Résumé sur les inondations de Las Illas

Charles KOECK, Ingénieur de l'Ecole Centrale de Paris, doctorat en Mécanique des Fluides de l'Université Pierre et Marie Curie de Paris

Cartographie des écoulements du ruisseau de la Rumpude sur la voirie de Las Illas lors des fortes averses saturant le busage et son avaloir.

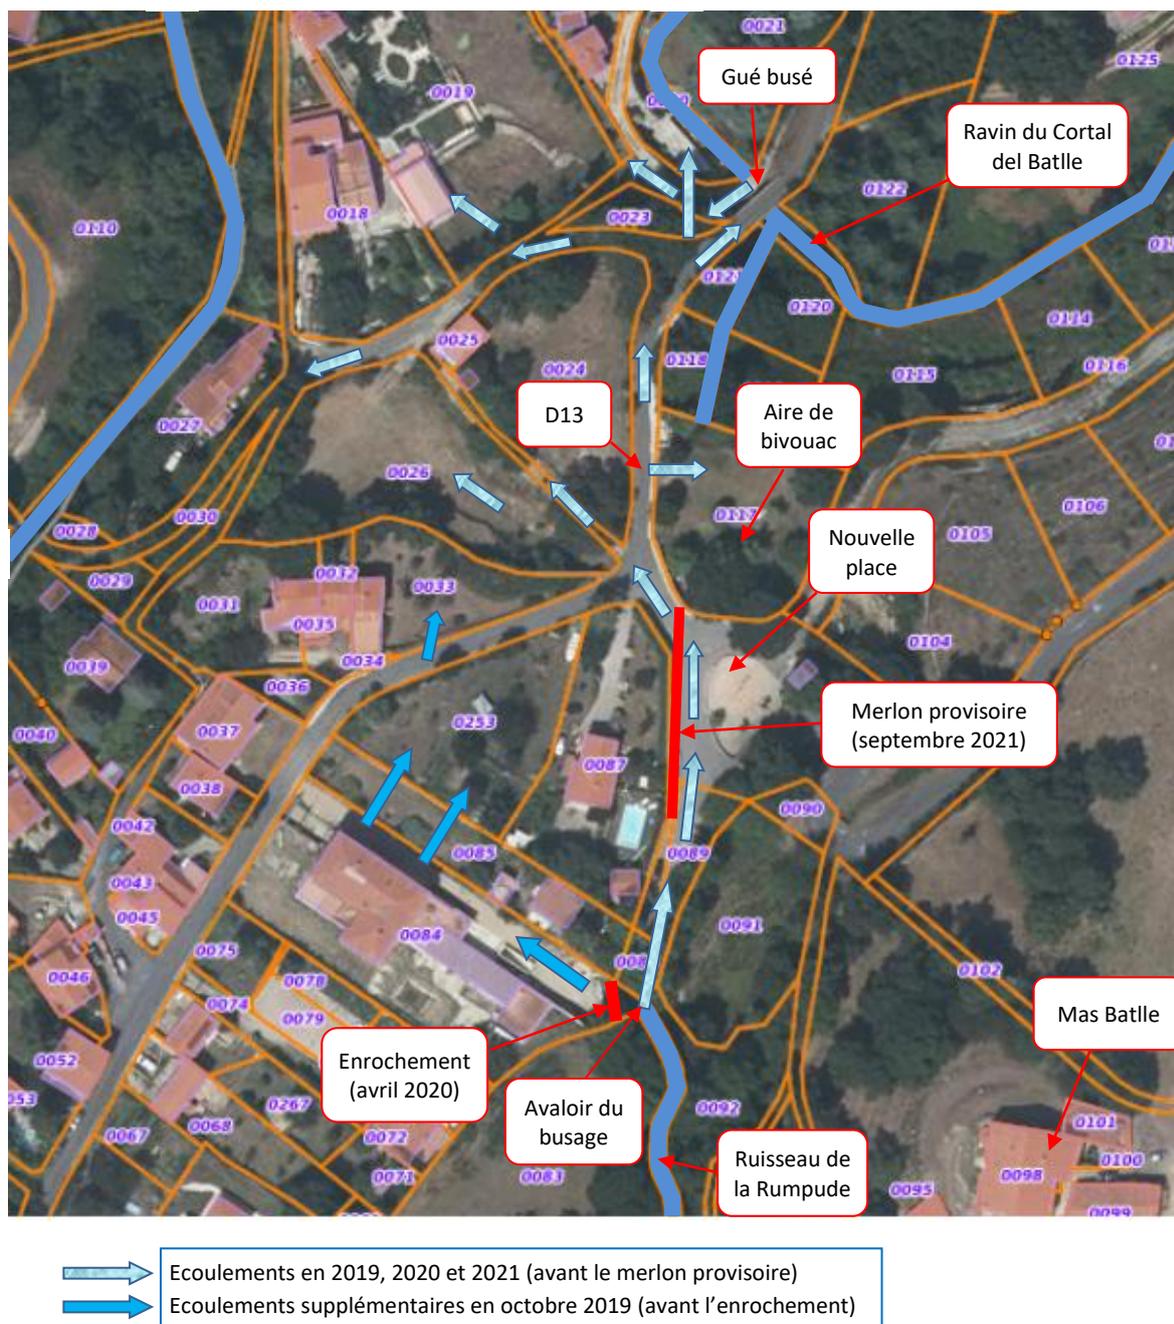
- Le diamètre des buses (80 cm) est très insuffisant : un calcul hydraulique rapide montre que pour une crue comme celle du 23 octobre 2019, il faudrait un diamètre de 2 m pour que l'eau du ruisseau puisse s'évacuer sans déborder sur la voirie.
- L'avaloir situé à l'entrée du busage fait tout le contraire de ce qu'il devrait faire : au lieu de canaliser les eaux en provenance du ruisseau pour les propulser dans le busage, il brise le flux amont qui tombe dans une fosse, ce qui provoque l'ensablement quasi immédiat des buses.
- La voirie située au-dessus des buses a été surélevée, et une murette édifée entre la nouvelle place et l'aire de bivouac : lorsque le ruisseau déborde, le torrent d'eau boueuse est dévié vers la départementale D13 et envahit ensuite l'aire de bivouac et tout le village en contrebas.

Les anciens avaient bien anticipé ces problèmes de ruissellement et maintenu pour cela la possibilité que les débordements soient rejetés dans le ravin de la Rumpude au lieu d'inonder le village ; cette possibilité a été supprimée de façon inconsidérée par l'aménagement de l'aire de bivouac.

Cela n'a rien à voir avec la situation de Las Illas, où l'on observe simplement un ruisseau en crue qui déborde sur la voirie car son lit a été bouché par un busage et un avaloir mal conçus. Comme tout ruisseau en crue, son eau est boueuse et charrie des sédiments.

La solution hydraulique proposée pour sécuriser le hameau consiste à créer un large canal ouvert à la place de l'ancien lit du ruisseau, avec un gabarit et une pente uniformes conçus pour absorber le débit de la crue centennale et maximiser l'efficacité du curage naturel des sédiments.

Le canal proposé pour accepter un tel débit avec une marge de sécurité devra présenter une largeur moyenne de 2,5 m et une profondeur de 1,2 m, avec un lit empierré pour éviter son érosion par la force du courant.
